## **PROJET EOLIEN DE TRILLA**

### **Commune de Trilla (66)**

**Mémoire en réponse à l'avis de l'Autorité Environnementale en date du 24 janvier 2023 et à l'avis de la Commission Nationale de la Protection de la Nature en date du 20 mai 2024.**

*Juillet 2024*

Figure 9 : Extrait de VOLET NATUREL DE L'ETUDE D'IMPACTS – document n°1, page 144.

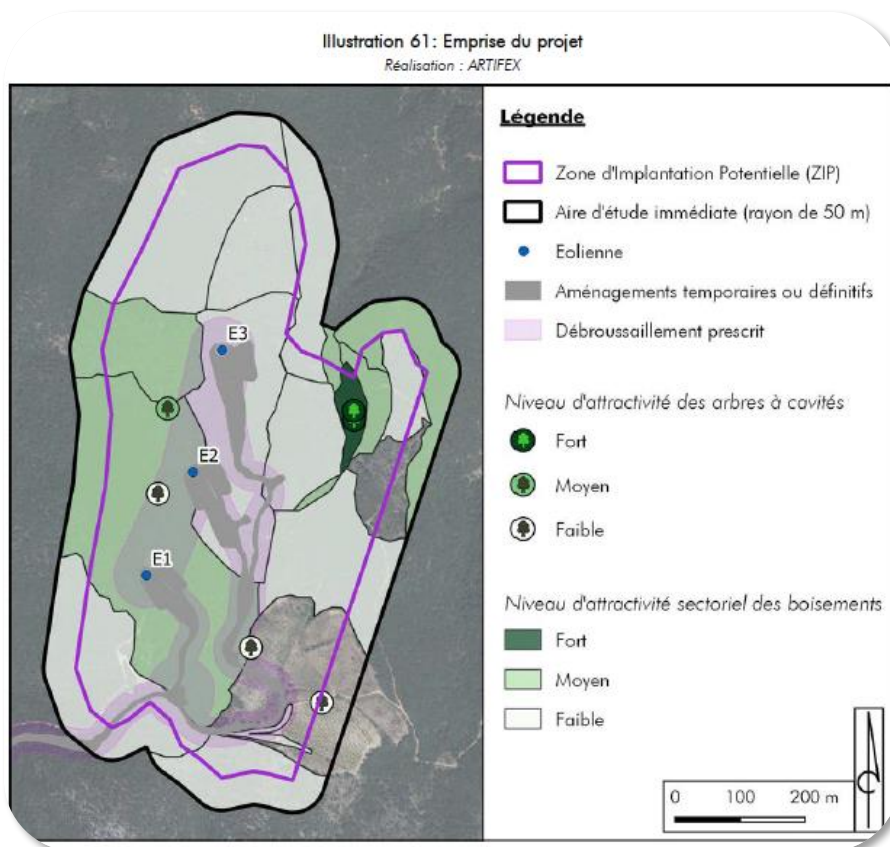
La CPENR regrette une nouvelle fois que la MRAE ne prenne pas en compte l'important travail de conception du projet éolien ainsi que toutes les mesures de réduction prises en phase travaux et en phase d'exploitation pour éviter et réduire au maximum les impacts sur les chiroptères.

Nous tenons à rappeler que les éoliennes seront positionnées dans les secteurs qui présentent un intérêt globalement faible à moyen pour le gîte arboricole des chiroptères et que tous les secteurs présentant un intérêt fort pour les chiroptères ont été évités (notamment la zone Est de la zone d'implantation potentielle) :

L'ensemble des gîtes arboricoles identifiés dans le cadre de l'état initial présentant des potentialités moyennes ou fortes ont été évités. Une attention sera particulièrement portée par l'écologue de chantier lors des opérations de défrichement et d'abatage pour limiter les impacts lors des travaux (mesure MA1 décrite page 190 du volet biodiversité).

Concernant spécifiquement les territoires de chasse et de déplacement identifiés lors de l'état initial, localisés dans la partie Nord de la zone d'implantation potentielle, ils seront évités, garantissant ainsi le maintien de ces zones favorables à l'activité chiroptérologique. On notera par ailleurs que l'état initial (conclusion page 117 du volet biodiversité) a montré que l'activité était plus marquée en canopée qu'au sol, justifiant le fait que la qualité des habitats en tant que tels est peu favorable aux chiroptères (sous-bois probablement trop denses pour permettre les déplacements des individus).

Figure 19 Bassin de vie et ZIP de Trilla- relief accentué

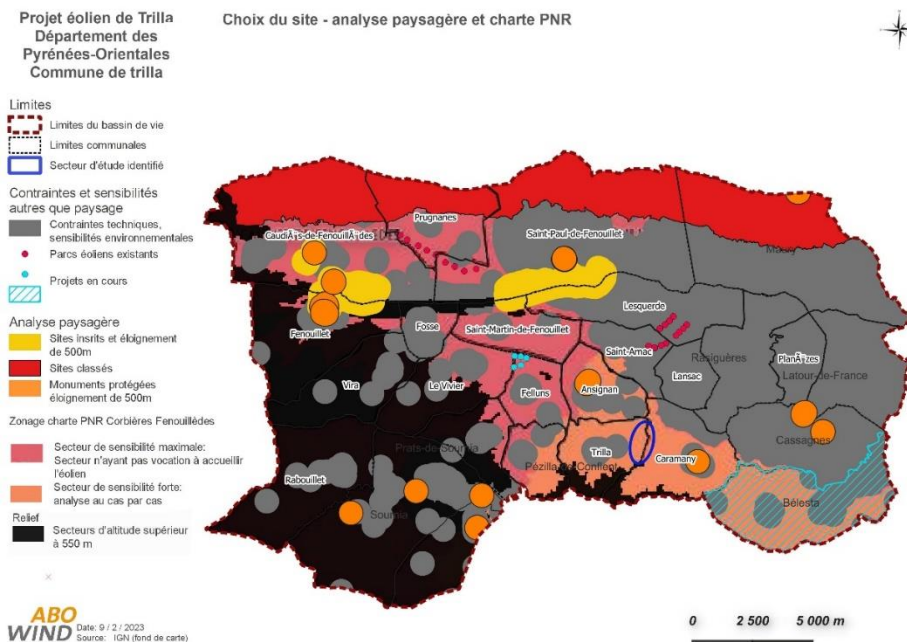
*Avis du CNPN : La démonstration d'absence de solution alternative s'appuie sur les contraintes géographiques et réglementaires locales. Néanmoins, le secteur bénéficie d'un potentiel de production éolienne très fort, favorable au développement de cette énergie. L'implantation tient compte de sites à enjeux pour l'avifaune, notamment en évitant des sites Natura 2000 et des sites du PNA Aigle de Bonelli et d'autres rapaces, et évite le site le plus important pour la conservation des chiroptères. Cette implantation définitive découle de l'analyse de 3 variantes au sein de la ZIP. Pour autant, la localisation à proximité d'un cœur de biodiversité du SRCE ainsi qu'au sein d'un massif boisé génère des impacts évidents sur la faune volante et pour certaines espèces. Le PNRCF a émis un avis défavorable pour ce projet, alors que la MRAE considère qu'il n'est pas possible d'éviter convenablement les impacts sur la faune arboricole et de haut vol, impliquant la recherche d'un autre site à l'échelle du bassin de vie.*

Si l'on considère le bassin de vie autour du projet comme étant le bassin visuel (mentionnée dans le document de recommandations de la DDTM66), il peut être délimité au sud par la crête faisant la séparation avec la vallée de Prades, et à l'est par des collines après le barrage de Caramany, et au nord par le Synclinal.

La cartographie démontre bien que le site de Trilla constitue le meilleur endroit pour un projet au sein du bassin de vie :

Photomontages 6 :

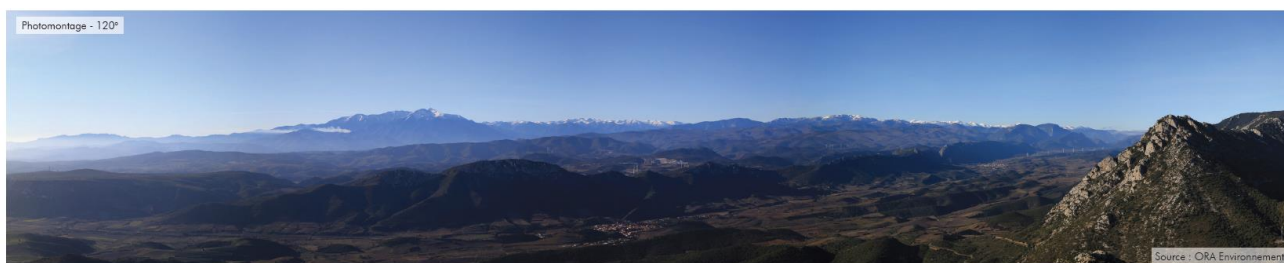
Concernant l’angle de vue des photomontages, la MRAE cite les photomontages 16, 24, 13, 15, et 6. Pour chaque point de vue, deux angles de vue sont présentés dans l’étude paysagère, une vue 120° et une vue 60°. Les vues à 60° sont centralisées sur le parc de Trilla, étant le projet objet de l’étude. L’absence d’autres parcs sur ces vues permet justement de montrer, qu’un observateur regardant le parc de Trilla, ne verra pas directement d’autres parcs dans son champ de vision.

La vue 120° présente un panorama orienté au maximum vers la droite afin d’intégrer le parc éolien d’El Singla et pouvoir analyser l’impact cumulé. L’intégralité des éoliennes d’El Singla est visible sur ce point de vue. Se tourner plus vers la droite comme le propose la MRAE ne nous ferait voir que le synclinal en supplément. Un angle de 60° n’est finalement pas assez large pour montrer à la fois le projet de Trilla et le parc d’El Singla. L’intérêt est d’observer le projet dans son environnement immédiat, mais aussi de voir ses relations avec le paysage plus lointain.

➤ **Mise en drapeau spécifique des pales pour l'éolienne n°3** selon les critères suivants :

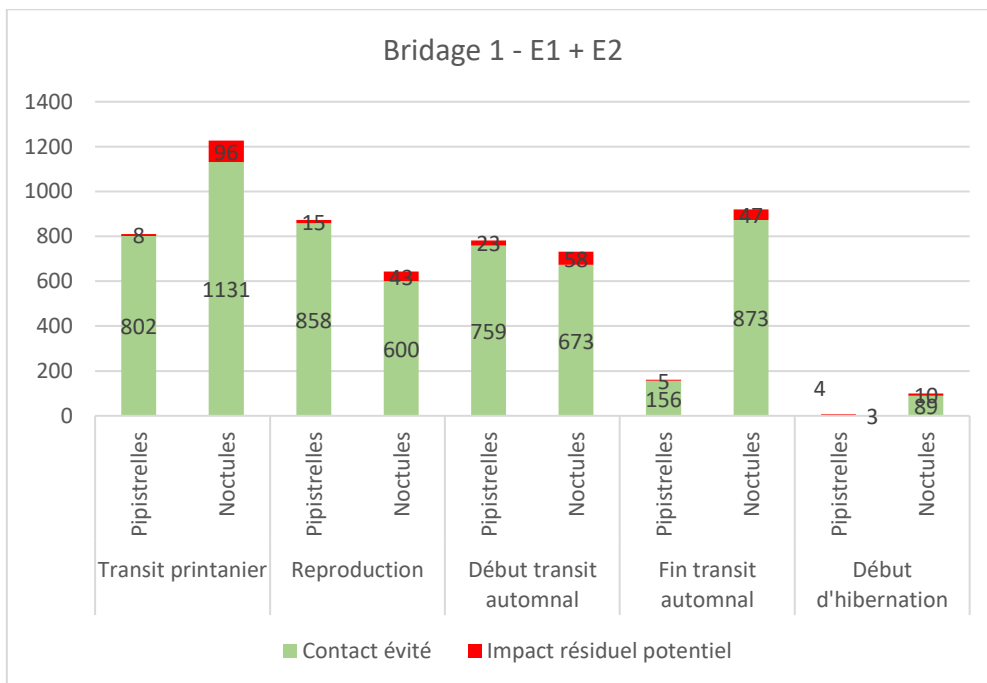
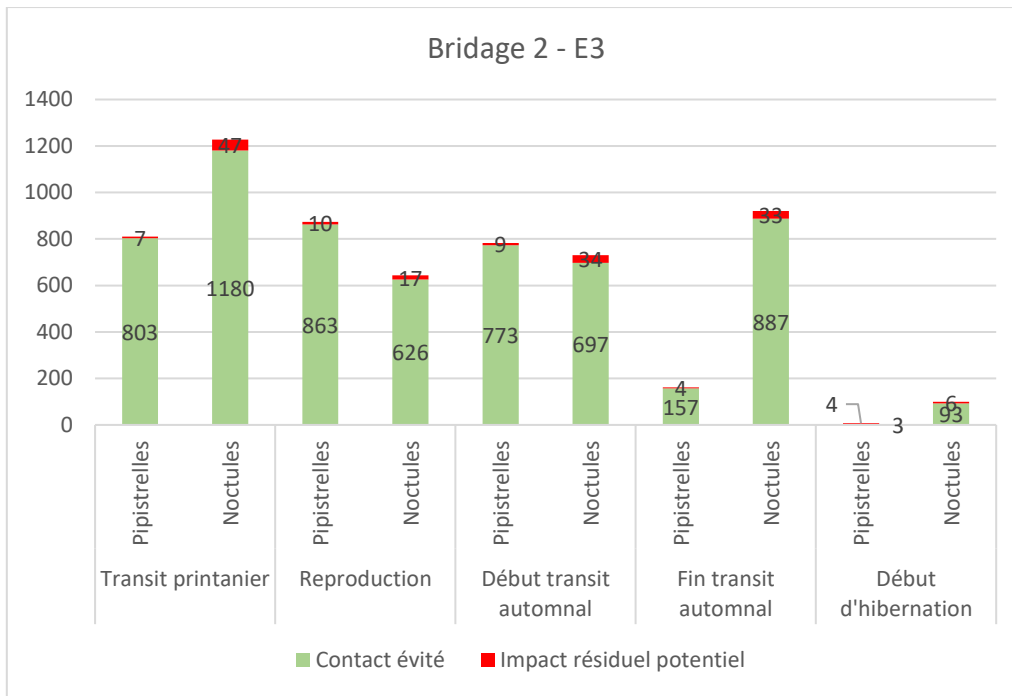
*Avis du CNPN : En passant, le CNPN regrette que les impacts du parc le plus mortifère à proximité du site d'implantation ne soient pas inclus au dossier. Le CNPN regrette l'absence d'évaluation des risques possibles pour l'évolution de l'état de conservation des différentes espèces, compte tenu des mortalités qui s'y déroulent, dont pour des espèces à grand rayon d'action qui pourraient visiter les différents parcs en exploitation, dont celui du présent projet. Ainsi, il s'avère que le dossier présente une lacune dans la mesure où ces éléments devraient nourrir la stratégie ERC à mettre en œuvre, dès la réduction (voire l'évitement selon les effets).*

Malgré tout, suites aux recommandations du CNPN, la CPENR propose de renforcer le plan de bridage proposé, qui figure page 53 des présentes.

### MA3 : Création d'hibernacula pour la faune terrestre

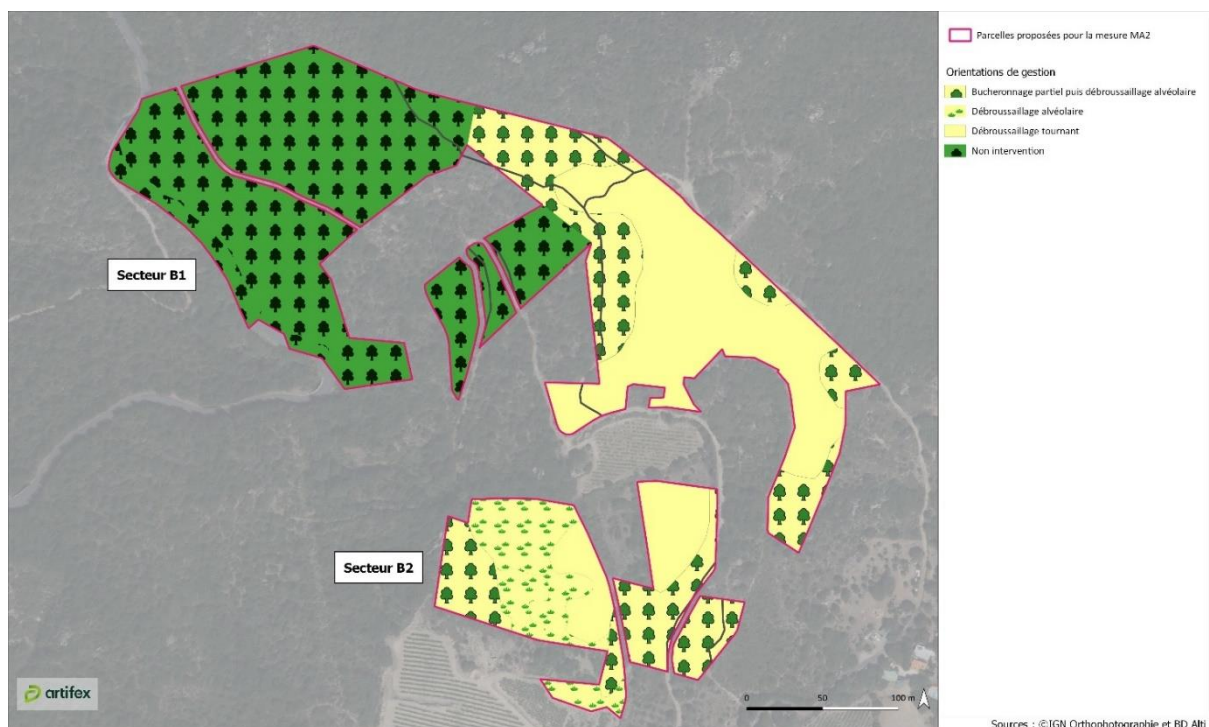
*Avis du CNPN : Tant pour les phases chantier que d'exploitation, le CNPN considère que tous les impacts ne sont pas forcément repris dans la séquence ERC, éléments sur lesquels il conviendra pour le pétitionnaire de proposer une stratégie correspondante. À ce stade, différentes espèces seront impactées, soit par les pistes, soit par l'exploitation des boisements, soit par la mise en route du parc. Pour autant, le CNPN ne repère pas de réponse ERC convenable en face. Par exemple, la bibliographie a documenté l'existence d'effets barrières liés à la création de pistes (pour les amphibiens ou la faune marcheuse, ce qui n'est pas repris ici), ce que le dossier admet en partie 8 ainsi que d'autres effets, et pourtant aucune proposition de réduction sinon de compensation correspondante n'est proposée. De même, les rapaces, sensibles à*

La CPENR propose par ailleurs, à la suite de l'avis CNPN, d'ajouter une mesure complémentaire en faveur de la petite faune terrestre. Cette mesure consistera en la création d'hibernacula pour les reptiles et d'autres aménagements favorables à la faune terrestre (ornières, lisières, etc.) Cette mesure pourra être mise en œuvre au sein de la mesure d'accompagnement en faveur de l'Aigle royal (MA2) car les habitats ciblés et la gestion envisagée sont favorables à la faune terrestre avec la création de lisières, de bosquets... Ainsi, l'implantation de 4 à 6 hibernacula sera réalisée au niveau des zones bénéficiant d'un bucheronnage partiel et d'un débroussaillage alvéolaire des secteurs B1 et B2 (cf. carte ci-dessous). A noter que la CPENR ne réalisera pas ces aménagements au plus près des infrastructures prévues dans le cadre du parc éolien afin d'éviter que les effets bénéfiques pour la faune terrestre attirent les rapaces et autres prédateurs près du parc ce qui auraient pour conséquence d'accentuer le risque de collision et de limiter l'intérêt de la mesure MR-05 Limitation de l'attractivité du parc éolien pour la faune volante. Cette mesure sera une mesure d'accompagnement, les impacts résiduels sur la faune terrestre n'étant pas suffisamment caractérisés.

Il sera créé 4 à 6 hibernacula au sein de zones bénéficiant d'un bucheronnage partiel et d'un débroussaillage alvéolaire des secteurs B1 et B2 (cf. carte ci-dessous). Ces secteurs sont ceux de la mesure d'accompagnement en faveur de l'Aigle royal. Le lieu précis de l'implantation des hibernacula sera défini au moment des premiers travaux de gestion, en lien avec le suivi de chantier de cette mesure. Par ailleurs, certains éléments bucheronnés (troncs, branches du houppier...) pourront être utilisés pour constituer les tas de branches et les hibernacula.
